**MINISTERIO DE ENERGÍA Y MINAS****Resolución Directoral**

N° 581 -2014-MEM-DGAAM

Visto, el escrito N° 2388072 de fecha 30 de abril de 2014, JINZHAO MINING PERU S.A. presentó a la Dirección General de Asuntos Ambientales Mineros del Ministerio de Energía y Minas el Estudio de Impacto Ambiental del Proyecto "Terminal Portuario de Concentrado de Mineral de Hierro", ubicado en el distrito de Lomas, provincia de Caravelí, departamento de Arequipa. El estudio fue elaborado por la consultora ERM Perú S.A.;

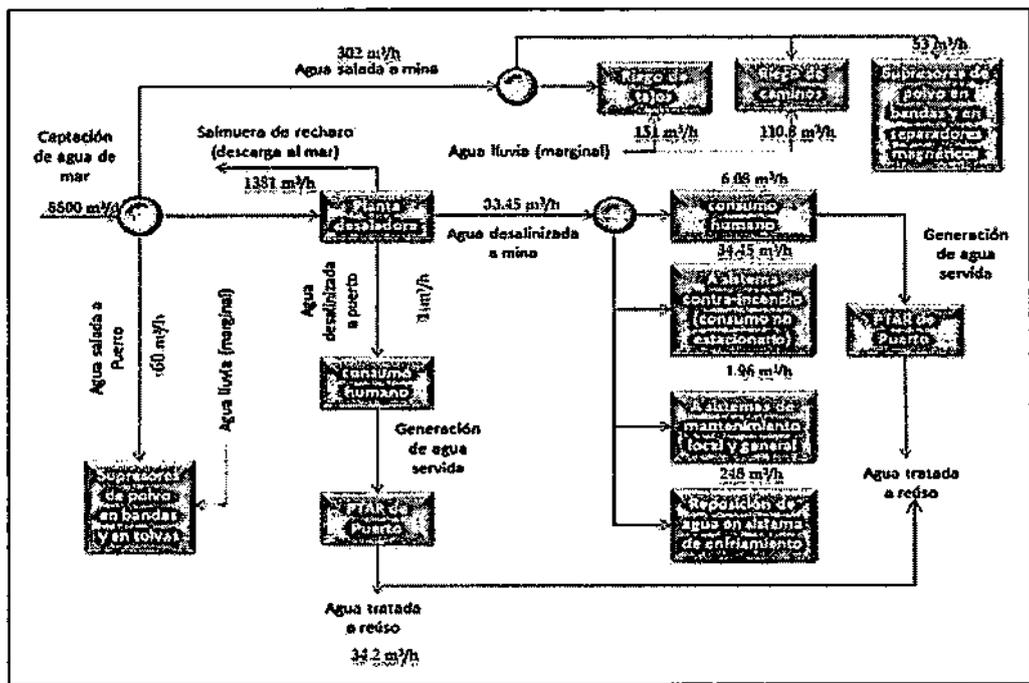
b. Describir las características del material de construcción de la superficie del patio de almacenamiento de residuos peligrosos que garantice que las posibles fugas o derrames de líquidos industriales no filtren a través del suelo y presentar plano de diseño.

Respuesta.- Las características de la losa del patio de almacenamiento de residuos peligrosos será del mismo tipo que la losa del área de almacenamiento, con el mismo sistema de impermeabilización de suelo y con rieles metálicos incorporados para facilitar el deslizamiento de carga y descarga de los contenedores allí almacenados.

ABSUELTA.

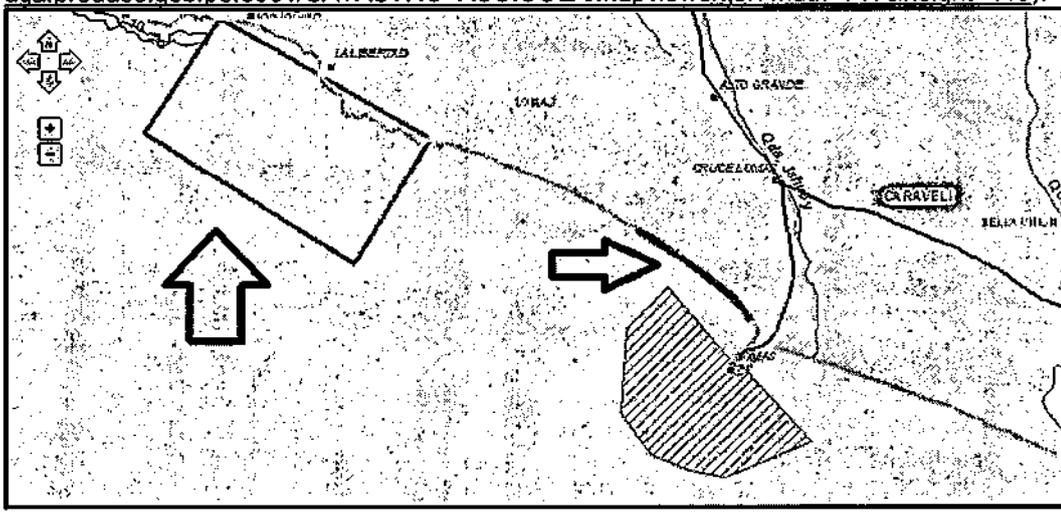
El titular manifiesta que se estimará el peligro sísmico de acuerdo a criterios determinísticos haciendo un análisis, tanto de las probables causas y mecanismos que ocasionan los sismos de gran magnitud, como de la geometría y posición del sismo, que pueden producir las aceleraciones máximas probables en el sitio de interés.

ABSUELTA.
